都市計画提案に係る意見書の要旨 + 東京都の見解 + 都の見解に対する古川の再反論 (朱文字部分)

[議第7224号]

名 称	意見書の要旨	東京都の見解
都市計画提案に係る意見聴取について 東京都市計画道路幹線街路外郭環状線の2	<p>1 念願の都計審での審議に期待 私は4年前の4月、「よし、地元地域の地権者対象に外環の2・一部区間廃止の都市計画提案に挑戦してみよう!」と決心した時に、頭に描いたことが有ります。 それはこの提案が受理されれば都の都計審に諮られ33名の審議委員の先生方によって外環の2計画に関する真剣な討議がなされるだろう。今までの様に都の一方的な進め方でなく、良識ある委員の先生方であれば外環の2という道路が一体、どんな道路なのか真剣に審議される事だろう。石原元都知事の発言(外環と名の付く道路は地上には無い)と都市整備局の発言(地上部の計画として残っているのだから地上に作る)のどちらが正しいのか以下に記したこれまでの経緯などを踏まえ、都計審の先生方に十分な審議をしていただきたいと考えたのです。</p> <p>2 提案準備から提出、受理まで <u>4年前の2011年4月から提案提出の準備を始め、121名の同意の署名を集め、ようやくその年12月26日に念願の提案書を都に提出することが出来ました。</u>しかし、この提案を都は受理してくれませんでした。単に預かり置くだけという形で受け取って貰い、その中の一部書類の書き直しを指示されその日は帰って来たのです。預かり置くだけと言われながら、それから次々と補正指示が出されました。以後3年間、都庁に出掛けたり、メールのやり取り等で補正事項の指導を受けながら、それに対応する資料提出を繰り返して来ました。都から必要なデータは全て提案者側で準備せよとのことで寒い冬の日道路端に立って何時間も交通量調査を行いました。そして昨年12月に都より本提案の正式受理の報を受けたのです。その経緯は文末の</p>	<p>1~3 都市計画法(以下「法」という。)に基づく都市計画提案は、都市計画の決定や変更を求めることになるため、都は、東京都都市計画提案に関する規則(平成15年東京都規則第77号、以下「規則」という。)に従い、都市の環境や機能が確保できることを示す資料等の提出を計画提案者に求めている。 この計画提案については、平成23年8月に相談があり、その後、都は計画提案者と継続して打合せを重ねた。同年12月に提案書が提出された。 平成26年4月、都市の環境や機能についての補足説明資料が提出され、改めて提案受理を要請された。都は、法に定める要件等を満足しているかあらかじめ検討した上で、平成26年12月に受理した。 受理後、都は、この計画提案を踏まえて都市計画を変更する必要はないと判断し、その旨と理由を計画提案者に通知する前に、あら

提案地帯の防災関連 MAP

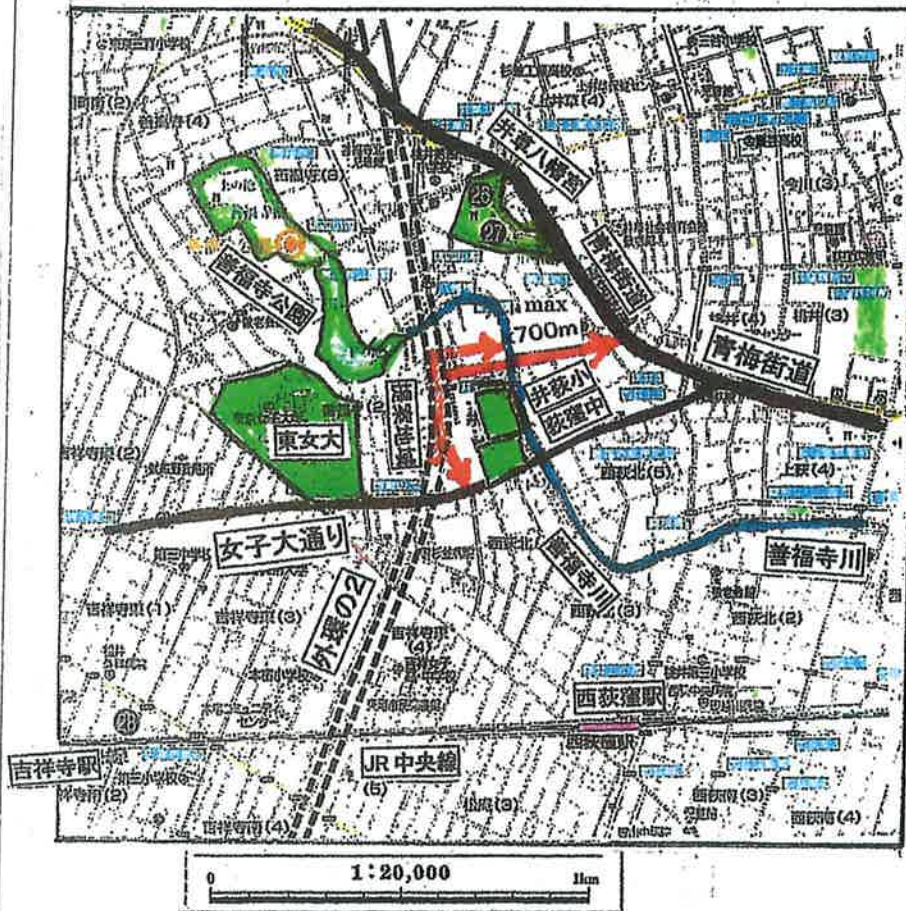
名 称	意見書の要旨	東京都の見解
	<p>右図を参照下さい。</p> <p>同じ論理から外環の2の提案地域も東方700mを通る青梅街道に付け替えることが可能となります。女子大通りも一般延焼遮断帯です。これらの事から提案地域は杉並区内では防災上、最も強い地域であり、この地域での外環の2の延焼遮断機能は殆んど不要で、地域コミュニティの破壊を考慮すると、この地域の区間を廃止しても何ら支障がないと言えます。</p> <p>9 まとめ</p> <p>以上述べた私の意見から都の判断した二つの理由については全く合理性が無い事がお分かりかと思えます。交通面でも、防災面でも以上の反論で十分御理解戴けたことと思えます。</p> <p>私が前半で指摘しました外環の2の問題点（廃止手続きすべき事、必要性が無い事）についても再考戴き、外環の2計画案を一部区間のみならず全線について廃止手続きを取って戴きますようお願いしたいと考えます。</p> <p>都市計画審議会の委員の先生方におかれましては、この意見書をたたき台にして多くの議論を重ねて戴き、総合的に判断され、最上の策を決めて戴きますようお願い致します。</p> <p>追記：</p> <p>今回の都市計画審議会に私の提案した「外環の2、一部区間廃止の都市計画提案」が案件として取り上げられることを聞きました。私は提案者として「その席で本提案の説明をさせて下さい」と担当部門にお願いしましたが、残念ながら聞き入れられませんでした。</p> <p>審議会で、提案者が口頭で意見を述べる機会を設けないというのは片側だけの質疑応答となり公平、公正な審議が出来ないではありませんか？</p> <p>その代わりに本意見書が求められたとするならばお願いが有ります。今回提出する本意見書は合計11頁として纏めました。私の主張を最小限に纏めたものです。どここの部分を欠いても私の気持ちが正しく伝わりません。これらの内容においては要約したり、一部分のみを取り上げることは絶対に止めて戴きたいの</p>	<p>*11</p> <p>*11 次頁下部に 意見書9頁にある図面「提案地域の防災関連MAP」を転載した。これでも提案地域は防災上、問題ありというのか？</p> <p>9</p> <p>この計画提案は、外環の2の全長約9kmのうち295mの区間を廃止するものであり、その区域において法に基づく同意者数等の要件を満たしたことから受理した。外環の2全線を廃止する提案を受理したものではない。</p> <p>都は、この計画提案を踏まえて都市計画を変更する必要はないと判断し、その旨と理由を計画提案者に通知する前に、あらかじめ都市計画審議会にこの計画提案に係る都市計画の素案を提出して意見を聴くものである。</p> <p>*12</p> <p>追記：</p> <p>提案者の意見と都の見解を明確にすることにより、都市計画審議会における公正な審議に資するため、他の都市計画決定・変更を定める案件と同様に、計画提案者からの意見書提出の機会を設け、これに都の見解を付すこととした。</p> <p>*12 まとめ</p> <p>295m区間を廃止しても 東回り、西回りのバイパス道路を利用することにより 都が指摘している交通面、防災面からの2つの理由は完全に クリヤーしている事が以上の反論から十分に理解される筈である。</p>

- ・提案地域の東方最大700mにある青梅街道と女子大通り、善福寺川が延焼遮断帯 → 計3箇所
- ・提案地域は東西南北…4面とも防災力あり
- ・昭和初期の区画整理…基盤目道路が完備

名 称	意見書の要旨	東京都の見解
	<p>が出て来ます。(外環計画線の西側の方は皆その様になります)約300m毎にある交差点でしか横断出来ないのです。大型道路の2回もの横断で不便な事この上なしです。それが毎日毎日続くのです。つまり、地元住民、特に高齢者にとっては、外環の2は地域コミュニティや移動の自由を妨げるものです。これらの事から「外環の2は百害有って一利無し」と呼ばれているのです。</p> <p>(2) 防災面からの理由についての私の意見(次頁の図参照) ・延焼遮断帯については提案書の17～20頁に記載していますが特に19頁の図10cを下に転載します。この図は東京都が外環の2の基本断面図としているもので道路の総幅員は40m有るもの。実際の車線幅員は1車線の7mです。総幅員40mの内半分の20mは樹林帯で埋め尽くされる予定なのです。とすると外環の2の延焼遮断帯は40mでなく、7mしかないのではないのでしょうか?7mならば提案地域の道路とほぼ同じではないかというのが私の考えです。</p> <p>(3) 提案地域は骨格防災軸という都の延焼遮断帯として位置づけが最も高い<u>青梅街道</u>、一般延焼遮断帯の<u>女子大通り</u>より東側、南側を守られ西側には<u>東京女子大学の広いキャンパス用地</u>、東側200mには<u>善福寺川</u>が流れその手前150mの所には<u>井荻小学校</u>、<u>荻窪中学校</u>が並んでおり、北側には<u>善福寺公園及び井草八幡宮</u>が存在し防災上これほど防災面での環境に恵まれるところも珍しいのでは?と思うほどの地域です。 提案地域一帯は旧井荻町と称し内田秀五郎氏が昭和の初期から10年の歳月をかけて町全体の区画整理を行ったお蔭で道路が整然と碁盤の目のように並び消防自動車などの緊急車両も入り易くなっています。この地域は東京都地域危険度測定で火災危険度は2、活動困難度を考慮した火災危険度でも同じく2で、火災に対して強いまちになっているのです。 都は外環の附属街路を廃止した時に延焼遮断帯の機能を東方700m離れて外環と並行に通る調布3・4・17号線に付け替えたことと答弁しました。(今年の2/16東京都・都市整備委員会)</p>	<p>東京都の見解</p> <p>(2) 街路樹は水を含んでいることから燃えにくく、延焼防止効果があるとされているため、植樹帯を備えた幅員40mの道路と幅員7mの道路の延焼遮断機能がほぼ同じとする主張は当たらない。 なお、提案書の図10cには、外環の2の大泉ジャンクション地域の基本横断面図が示されているが、外環の2の杉並区間の整備のあり方については広く意見を聴きながら検討を進めているところである。</p> <p>*10 提案地域は東西南北、四方を延焼遮断帯や公園、神社、学校等に囲まれ 防災上は全く問題の無いことが判る。</p> <p>(3) 都市計画道路は、延焼遮断機能に加え、消防活動等の救援・救護活動の空間や安全な避難路の確保など、大変重要な役割を担っている。外環の2は、避難場所である善福寺公園・東京女子大学一帯や井草八幡宮一帯(避難計画人口約3万人)付近に計画されており、災害時における避難や救援・救護等の活動を支えることとなる。 外環の2沿線の現状をみると、災害時の避難や消火・救援活動の困難さを示す災害時活動困難度を考慮した火災危険度は1から3である。 なお、外環の2の計画がない外環の中央ジャンクション以南については、外環が高架方式で計画されていたときは外環そのものが延焼遮断帯に位置付けられていた。外環を地下方式に変更したことに伴い、それ以前と同様の延焼遮断機能を確保するため、外環と並行する都市計画道路や河川を新たに延焼遮断帯に位置付けた。</p>
